**Avis sur le projet de centrale photovoltaïque au sol aux lieux-  
dits « le Moulin » et « la Rouquette basse »  
à Capestang (Hérault)**

N°Saisine : 2024-12760

Avis émis le 18 mars 2024

Figure 2: coupe des panneaux (source : dossier)

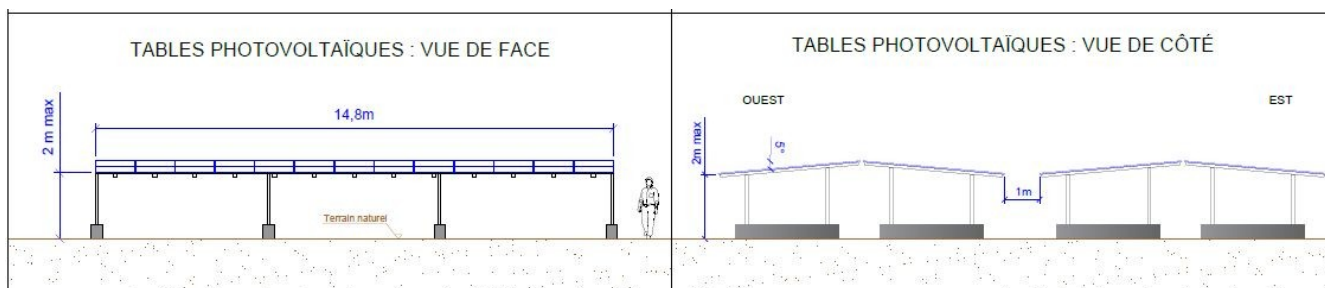
En outre, la configuration singulière de ce projet, avec des tables très rapprochées, très « couvrantes » comme une toiture très peu pentue (5 %) à 2,50 m maximal au-dessus du sol, est de nature à impacter profondément l'évolution de la végétation et de la faune sous les panneaux : ces impacts ne sont pas pris en compte. L'étude d'impact restreint les impacts du projet à la seule phase chantier. Les mesures proposées n'apparaissent donc pas suffisantes, ni adaptées.

Le respect de la cote de plus hautes eaux nécessite d'implanter les panneaux en hauteur, le bas des panneaux devant être au-dessus de 7,5 m NGF, soit entre 2,5 m et 3 m au-dessus du terrain naturel. La hauteur maximale des installations n'est pas clairement définie dans l'étude d'impact ; ce qui ne permet pas de s'assurer que les impacts visuels étudiés dans l'analyse paysagère (photomontages) tiennent réellement compte de la hauteur maximale des aménagements et de leur configuration particulière (nappe réfléchissante selon une orientation est-ouest). Enfin, le poste de transformation, à 3 m de haut, à l'entrée du site le long du chemin de Poilhes peut être très prégnant (pas de photomontage proposé dans l'étude).

**La MRAe recommande de préciser les cotes d'implantation des structures, et de démontrer la solidité des ancrages, la transparence hydraulique des clôtures et des plantations envisagées, l'absence de risque d'embâcles, en cas de crue d'occurrence centennale, en accord avec l'ensemble des dispositions du PPRi en zone Rn.**
